| Rif. | Quant. | Descrizione | Materiale | Peso Unitario |
|---|---|---|---|---|
| REV. 1 - 2-2-1973 | | ENEL - CENTRALE TERMOELETTRICA | DIS. | Gia |
| REV. 2 - 7-2-1973 | | DI FIUME SANTO 2-330/660 (1° 2° SEZ.) | DATA | 27-11-1972 |
| REV. 3 - 30-6-1975 | | IMPIANTO EVAPORATORE DA 60 T/ORA | SCALA | / |
| REV. 5 - 3-7-75 | | FLUOGRAMMA | RIF. DA | |

| Rif. | Quant. | Descrizione | Materiale | Peso Unitario |
|---|---|---|---|---|
| CART. | 42 | | DIS. N° | 3686-C |

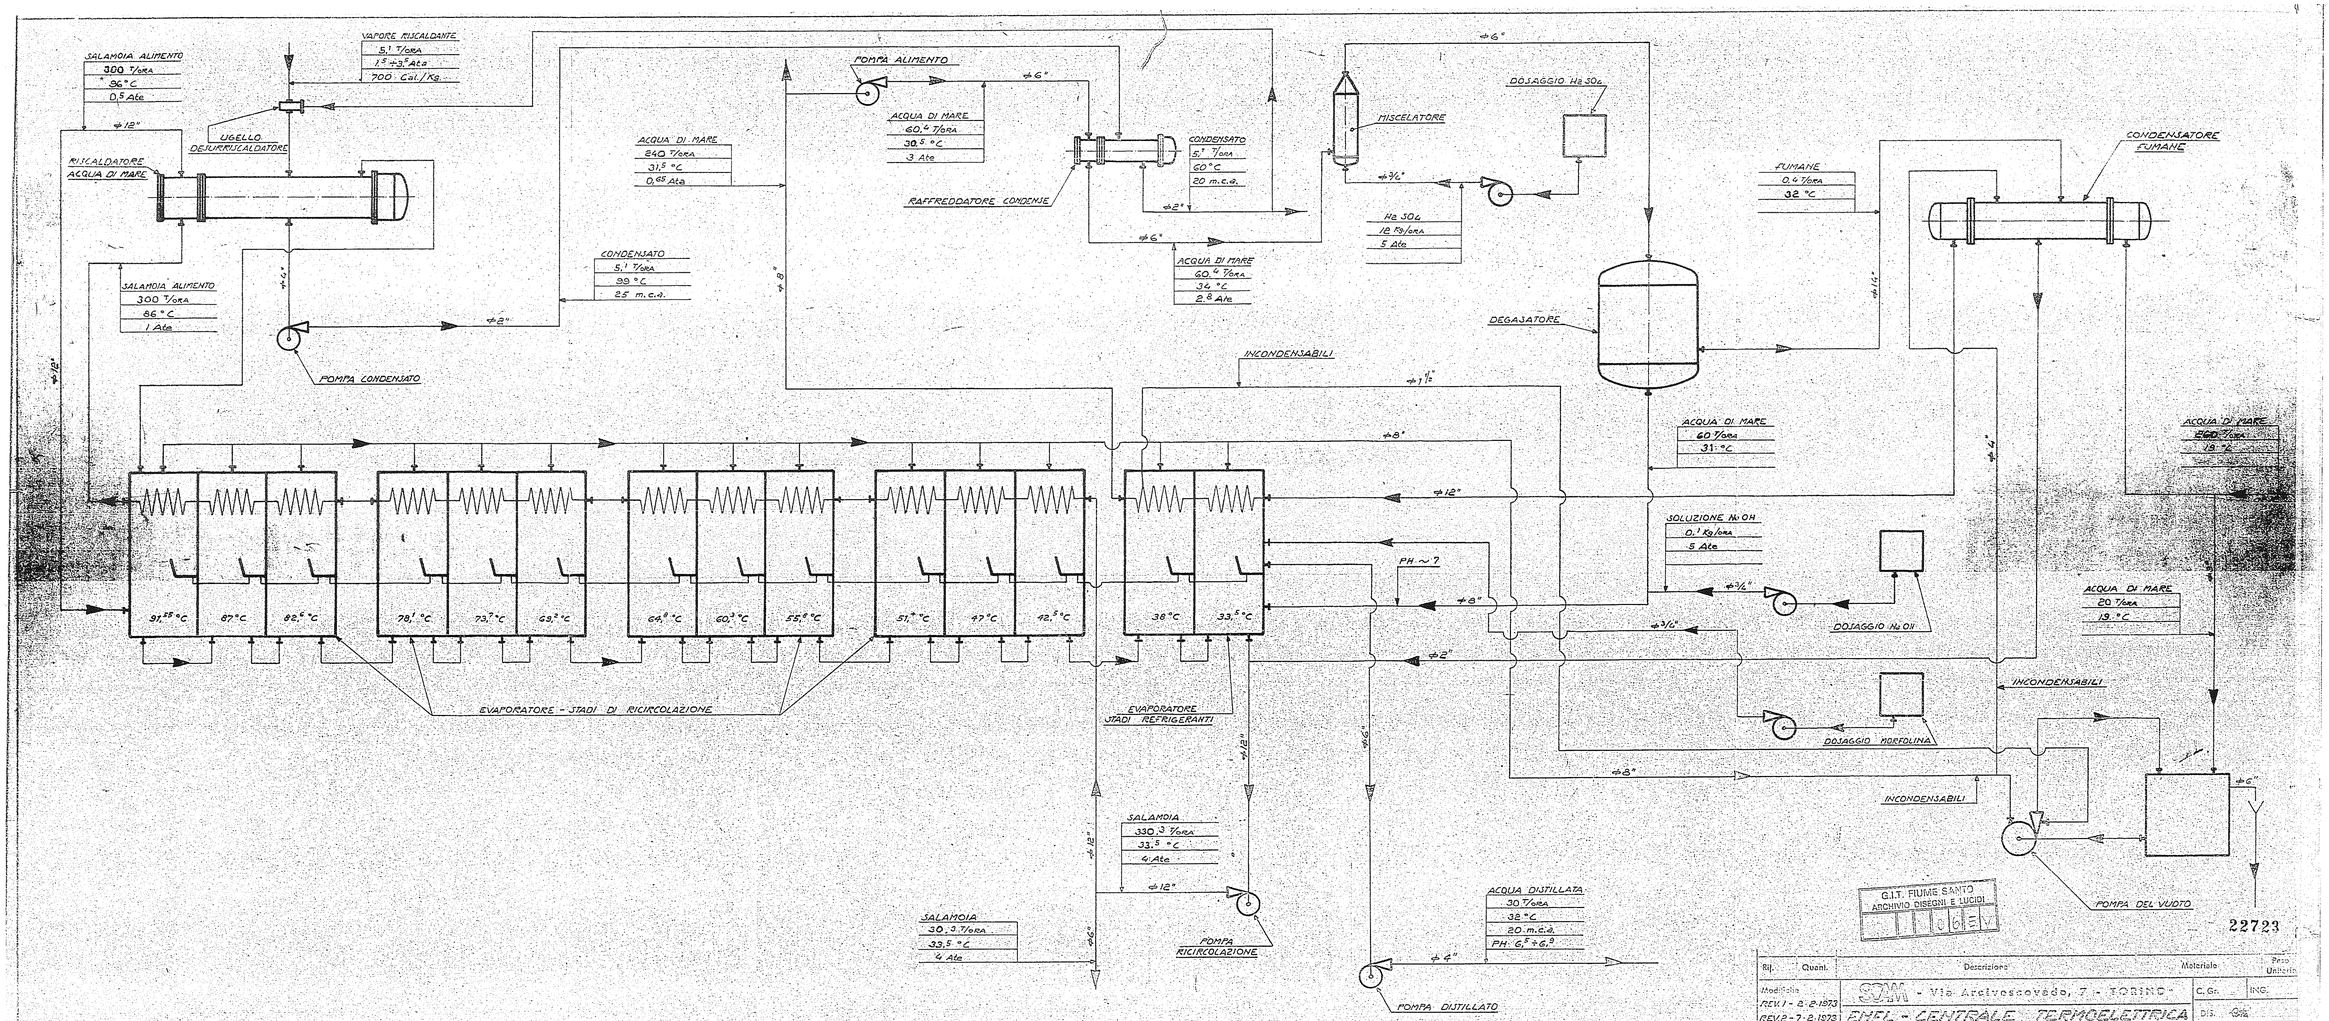
REV. 5 : MODIFICATO IL PUNTO DI ATTACCO ARRIVO ACQUA AL DESURRISCALDATORE -

REV. 4 : ELIMINATO RISCALDATORE A MISCELA DI SOCCORSO -

REV. 3 : MODIFICATI CARATTERISTICHE VAPORE RISCALDANTE, Ø TUBAZIONE ACQUA CIRCOLAZIONE USCITA CONDENSATORE, PRESSIONE ACQUA DISTILLATA LIMITE IMPIANTO, PRESSIONE CONDENSATO LIMITE IMPIANTO, PRESA VAPORE PER RISCALDATORE A MISCELA, AGGIUNTI RISCALDATORE A MISCELA DI SOCCORSO, VALORI TEMPERATURE INTERSTADI, VALORI PH ACQUA ALIM., DISTILL. E IT 2° SER. IN TAB.

REVISIONE 2 : MODIFICATO DATI SEZIONE REFRIGERAZIONE

REVISIONE 1 : SOSTITUITO CONDENSATORE FUMANE A MISCELA CON UNO A SUPERFICIE
